GMINA STRYKÓW

IZP.271.9.2012

Dotyczy: „Budowy sali gimnastycznej w Dobrej wraz z zagospodarowaniem terenu”.

DASZKI ŁUKOWE Z AKRYLU (PLEKSY)

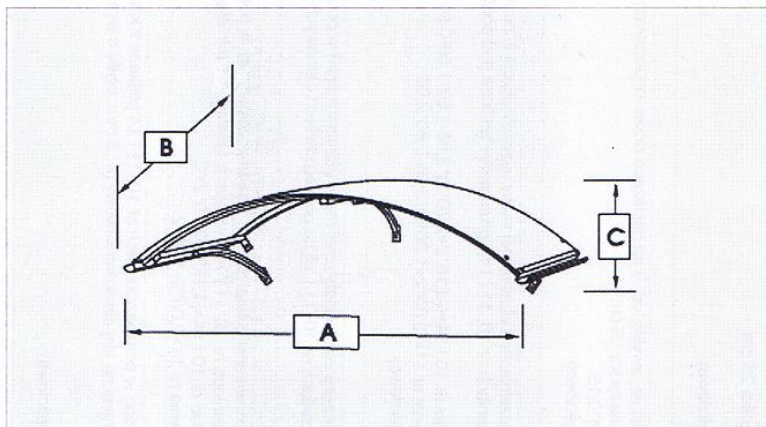
1. Proszę o zamieszczenie szczegółów dotyczących wykonania zadaszeń (daszków) wejść do budynku – poz. 210 kosztorysu.
2. Czy jeśli wycena ma być wykonana na podstawie dokumentacji technicznej (odpowiedź z dn. 02.03.2012 r. L.dz. IZP.271.9.2012) to jeżeli dokumentacja zawiera opis warstw przekroju różniący się od przedstawionego w kosztorysie to rozumiem że za właściwy uznajemy ten z dokumentacji technicznej?

1. Zastosowano gotowe rozwiązanie daszka nad wejściem. Przykładowy daszek przedstawiono w załączniku. Preferowane są gotowe daszki oferowane przez firmy specjalizujące się w produkcji tego typu konstrukcji.

Profile aluminiowe malowane proszkowo, wypełnienie płyta akrylowa o gr. 4mm,
